**Autorité environnementale**

**Avis délibéré de l’Autorité environnementale  
sur l’opération Archipel 2 (projet Wacken  
Europe) à Strasbourg (67)**

**n°Ae : 2019-120**

Avis délibéré n° 2019-120 adopté lors de la séance du 4 mars 2020

Figure 3 : PPRI de Strasbourg Aléa inondation par débordement de cours d'eau (bleu clair aléa faible ; bleu foncé aléa moyen ; orange : fort ; rouge : très fort) (source : dossier)

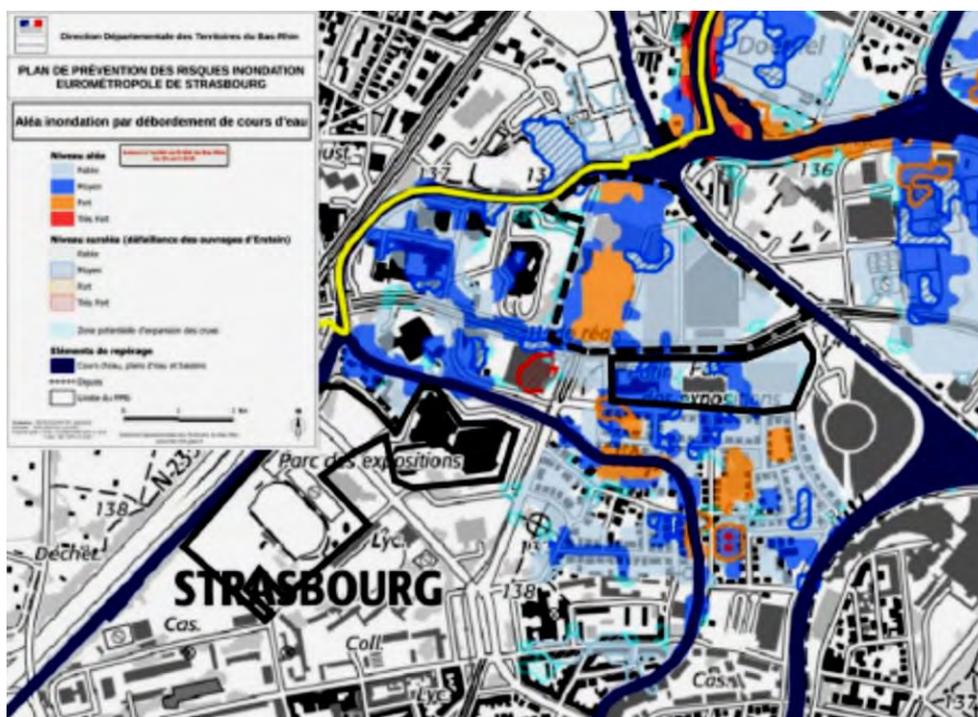
Le dossier présente ensuite le plan de zonage réglementaire qui montre que l'intégralité d'Archipel 2 est concerné par les périmètres « bleu clair » ou « bleu foncé hachuré » pouvant être urbanisées sous conditions, sans citer de manière détaillée les dispositions et prescriptions du PPRI relatives à ces zonages, ce qui permettrait de mieux démontrer leur prise en compte.

La carte de synthèse « risques naturels », au demeurant fort peu lisible, qui ne présente pas les mêmes périmètres PPRI, devra être corrigée.

Figure 3 : Niveau de bruit de jour en façade à 4 m de hauteur avec projet, à l'horizon 2026 (source : dossier)

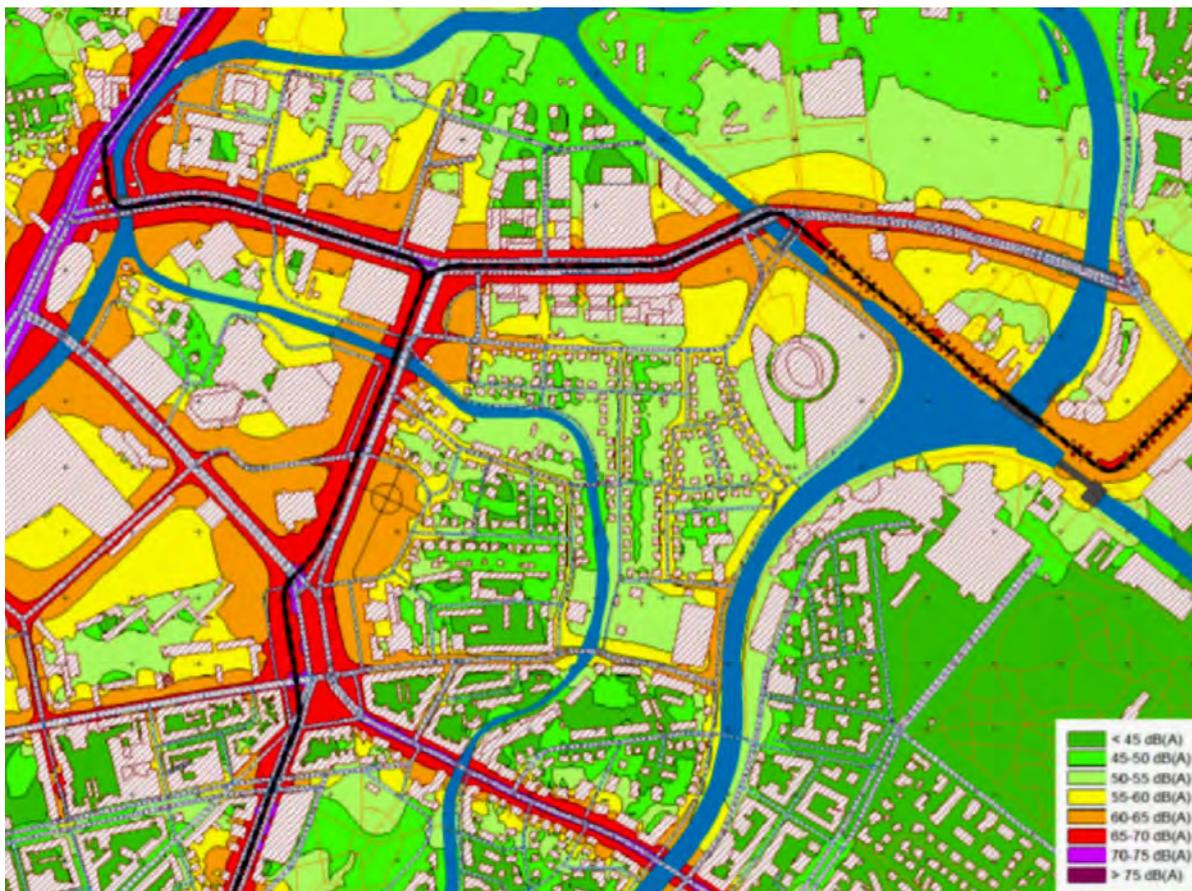
L'étude de bruit est par ailleurs effectuée sur le seul bruit de jour<sup>29</sup>, sans démontrer au préalable que cette situation est effectivement la plus pénalisante pour les riverains<sup>30</sup>. Elle intègre le bruit routier (mais pas celui des voiries de desserte intérieure pour Archipels 1 et 2), ainsi que celui lié aux transports collectifs (tramways).

Eu égard au principe d'antériorité, les dispositions réglementaires relatives au bruit pour la protection du bâti existant ne s'appliquent pas aux futurs bâtiments d'Archipel. L'annexe relative à l'étude de bruit ne présente que très succinctement (à l'exception de la figure 3 ci-dessus) les objectifs, les méthodes<sup>31</sup>, les niveaux de bruit au niveau des différents immeubles, ainsi que les dispositions prises par le maître d'ouvrage pour les bâtiments du projet, notamment ceux d'Archipel 1 et Archipel 2. Le dossier indique : « *L'opération Archipel 2 respectera les mesures d'isolement présentées sur la figure 58* » (isolement des façades sud des immeubles situés en premier rang du boulevard de Dresde entre 31 et 34 décibels, de 30 décibels pour les autres façades) sans que le lecteur comprenne les modalités du calcul effectué.

***L'Ae recommande de reprendre l'étude de bruit avec un jeu plus complet de situations et d'hypothèses (bruit de jour et de nuit, projection à terme...), de reconsidérer l'approche relative aux modifications significatives en adoptant une acception plus large par tronçon d'infrastructure, davantage protectrice pour les riverains, et de préciser les objectifs et les dispositifs retenus pour les bâtiments d'Archipel 1 et 2.***
